Înlocuirea rolelor întinzătoare 531 0069 10 și 531 0071 10 cu modelul 531 0250 10

531 0250 10

INA 0018

Fig. 1: Procedura de înlocuire

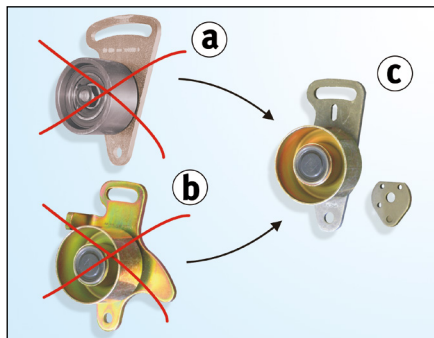
Cele două role întinzătoare **531 0069 10** și **531 0071 10** nu mai sunt disponibile, fiind înlocuite cu rola întinzătoare **531 0250 10** (vezi Fig. 1).

Rola întinzătoare **531 0250 10** este formată din două părți:

- Rola întinzătoare cu suport montare
- Distanțier

- Rolă întinzătoare 531 0071 10
- Rolă întinzătoare 531 0069 10
- Rolă întinzătoare **531 0250 10**

Fig. 2: Imagine de ansamblu a distribuției

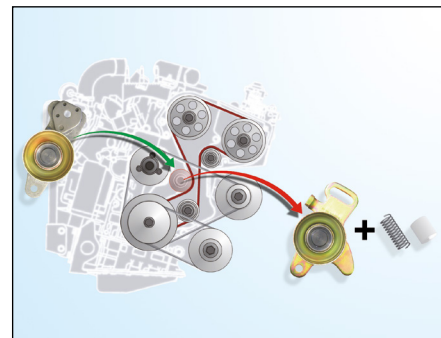
1. Setați motorul în poziția indicată de către producător
2. Demontați vechea rolă întinzătoare (arcul și manșeta nu sunt necesare)
3. Montați noua rolă întinzătoare (puteți utiliza șuruburile vechi)
4. Tensionați curea de distribuție utilizând instrumente corespunzătoare
5. Strângeți șuruburile de fixare conform indicațiilor producătorului

6. Efectuați două rotații ale arborelui cotit în direcția de rotație a motorului
7. Verificați tensionarea curelei de distribuție cu un dispozitiv special și reglați-o dacă este nevoie (repețiți pașii 4 - 6)
